PLAN LOCAL D'URBANISME

MODIFICATION SIMPLIFIÉE N°1

1-Rapport de présentation

La commune de Ventabren, est située dans les Bouches-du-Rhône, à proximité directe de la commune d'Aix-en-Provence.

**Repérage de l'emplacement réservé V46
ZAC de l'Héritière**

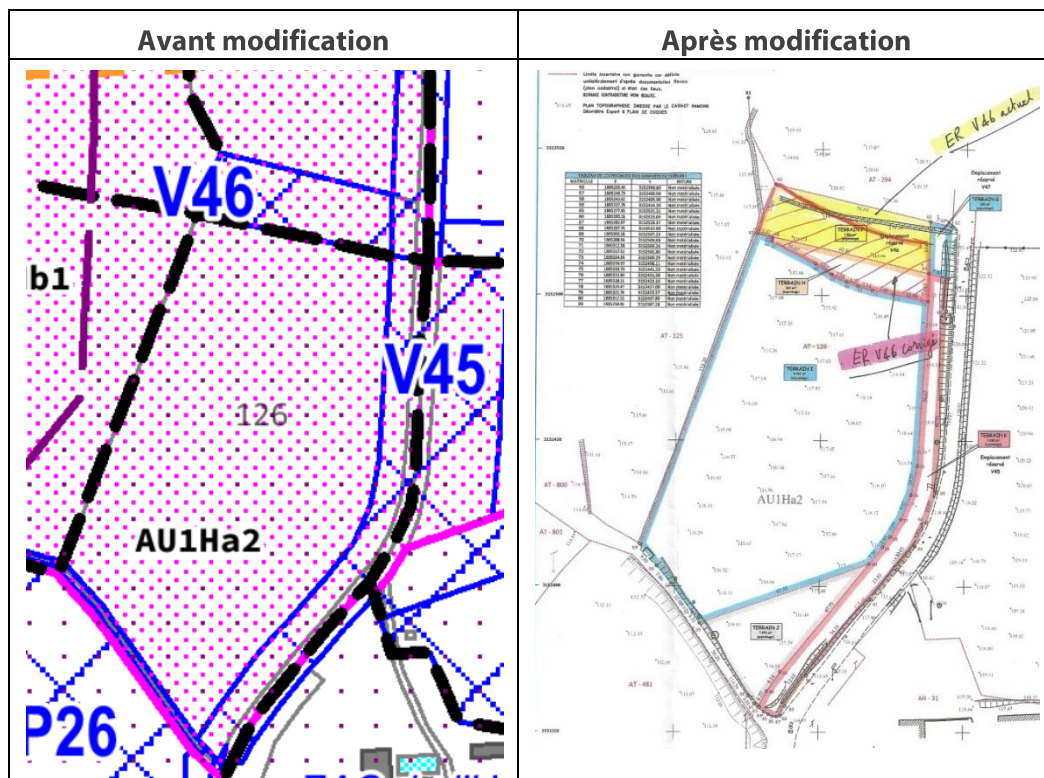
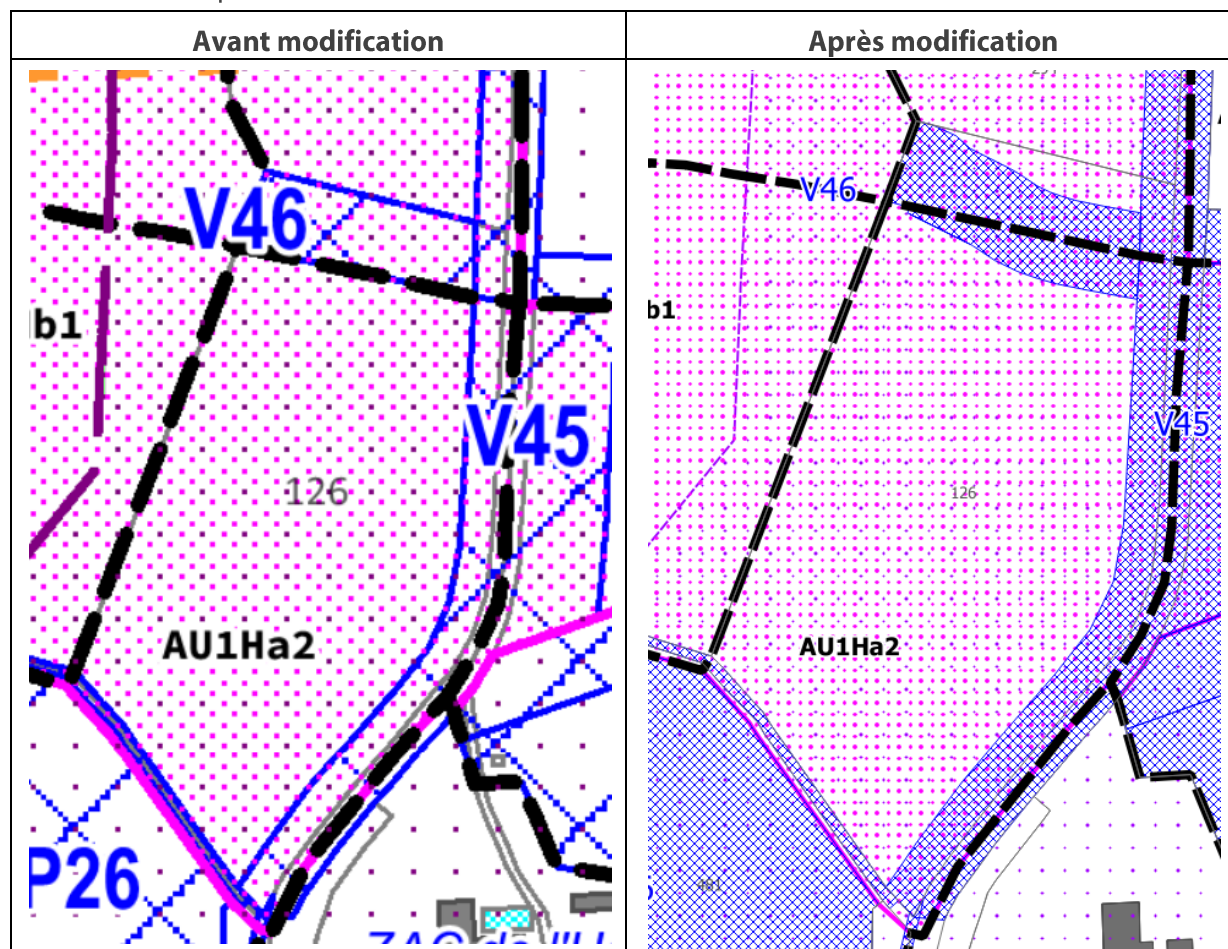
- L'emplacement réservé V46, au nord de la zone AU1Ha2, constituera une voie de desserte de la ZAC de l'Héritière. Suite à des études techniques de raccordement de la voirie existante relative aux secteurs de l'opération de logements des secteurs AUhc1 et AUHb1.

L'emprise de la voirie est donc modifiée et décalée vers le sud pour prendre en compte cette contrainte.

Le tracé de l'emplacement réservé V46 sera modifié comme suit :

Mise en cohérence du secteur AU1 - MS14 avec l'OAP de Vignes Longues

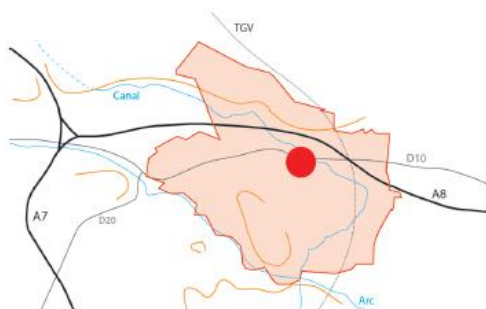
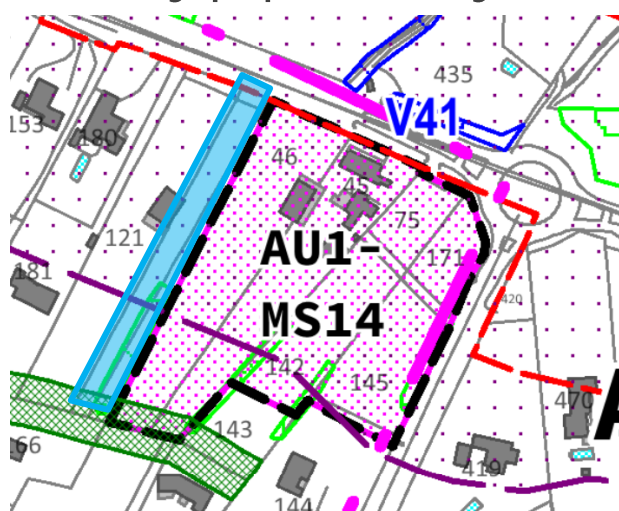
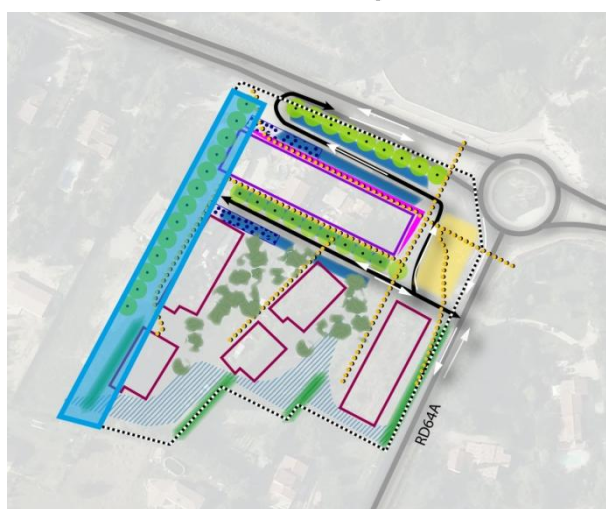
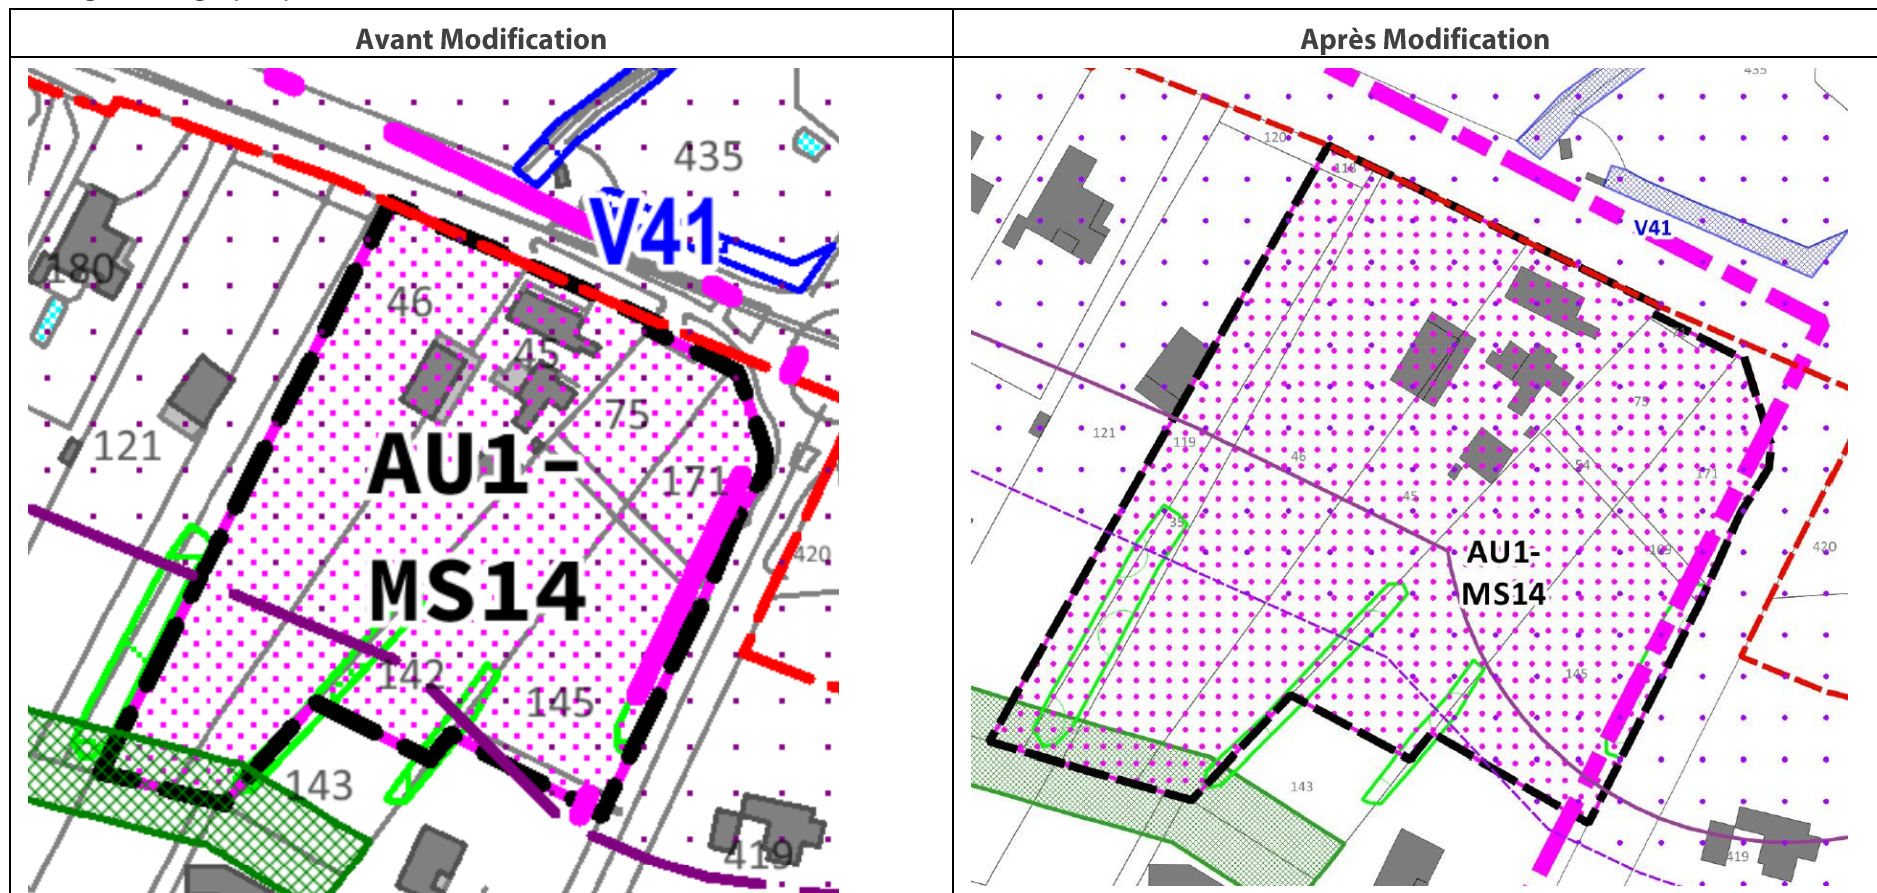
Après approbation du PLU, la commune a constaté que 3 parcelles n'ont pas été prises en compte, sur le règlement graphique du PLU, dans la zone AU1-MS14 et son périmètre de mixité sociale : les parcelles AK 119, AK 118 et AK 35 situées à l'Ouest en limite avec la parcelle AK 121.

La commune souhaite la rectification de cette erreur matérielle en adaptant le périmètre de la mixité sociale à l'OAP de ce secteur et donc en intégrant les 3 parcelles AK 119, AK 118 et AK 35 dans le périmètre de la servitude de mixité sociale et la zone AU1-MS14.

La surface du secteur AU1-MS14 sera ainsi augmentée de 2220m². De fait, cette surface vient en déduction de la zone AU1.

Le règlement graphique du PLU sera modifié comme suit :

Surface de la zone AU1 - MS14 : 1,24 ha

+ 2220m²

Surface de la zone AU1 - MS14 : 1,46 ha
